Technical Bulletin

Systemwechsel am Zahnriemenantrieb für Audi und VW 1.8 20V Motoren (PowerGrip® Zahnriemen und Kit 5492XS)

GATES REFERENZ: MARKE: MODEL: MOTOR TYP: MOTOR CODE:	PowerGrip Zahnriemen und Kit's AUDI / VOLKSWAGEN A4, A6, Cabrio, Passat 1.8, 1.8-20V T AEB, ADR, AFY, AJL, ANB, AGR, ARK, APT, APU, AVV
---	---

Abb.1 Neues Spannsystem

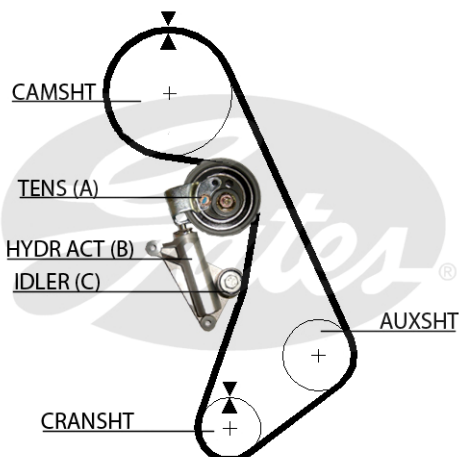
Ursprünglich wurden die VAG 1.8 20V Motoren mit Zahnriemen OE Nummer 058109119A / 058109119D (5425XS – 152 Zähne) sowie mit der Spannrolle 058109243B und einem Thermoausgleichselement 058109479 bestückt (altes System Abb.2).

Nach Haltbarkeits- und Montageproblemen wurde beschlossen das System zu überarbeiten. Dieses hatte zur Folge, dass nunmehr Zahnriemen OE Nummer 058109119B / 058109119C (5492XS- 153 Zähne) sowie die Spannrolle 058109243E und ein Hydraulikausgleichselement verwendet werden muss (neues System Abb.1). Unser PowerGrip Kit K025492XS deckt 95% der Anwendungen ab. Es beinhaltet alle Komponenten, auch die am Hydraulikdämpfer befestigte Umlenkrolle, um eine ordnungsgemäße Umrüstung durchzuführen.

Das alte Spannsystem ist auf OES Ebene nicht mehr verfügbar. Beim Zahnriemenwechsel wird dringend empfohlen das gesamte alte Antriebssystem (Abb.2) gegen das neue System (Abb.1) zu ersetzen. Um Motorschäden zu vermeiden muss eine Vermischung der Spannsysteme vermieden werden.

- (A) = Spannrolle 058109243D oder 058109243C/E
- (B) = Hydraulikdämpfer 058109479B
- (C) = Umlenkrolle 058109244

Abb.3 OE 058109243E

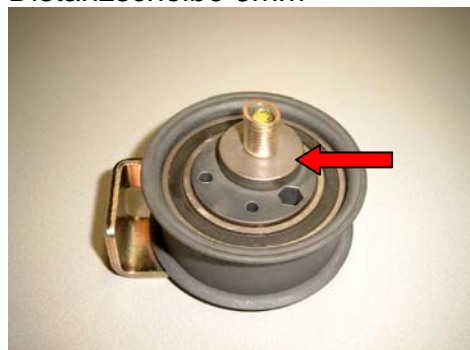
Bitte beachten Sie den kleinen aber wichtigen Unterschied zwischen den beiden Spannrollen. Die Spannrolle 058109243E, verwendet im PowerGrip Kit K01-025492XS, (Abb.3) hat auf der zum Motor gewandten Seite eine Distanzscheibe mit 6mm dicke. Im Gegensatz hierzu hat die Spannrolle 058109243D, verwendet im PowerGrip Kit K03-045492XS, auf der zum Motor gewandten Seite eine Distanzscheibe von nur 3mm (Abb.4). Über die unterschiedlichen Distanzscheiben definiert sich der Abstand zum Motor.

Die Verwechslung der Spannrollen führt zur Falschaurichtung des Zahnriemens. Bitte vergleichen Sie beim Austausch der Spannrolle grundsätzlich ob die dicken der Distanzscheiben übereinstimmen. Hierdurch stellen Sie sicher, dass die korrekte Spannrolle zum Einsatz kommt.
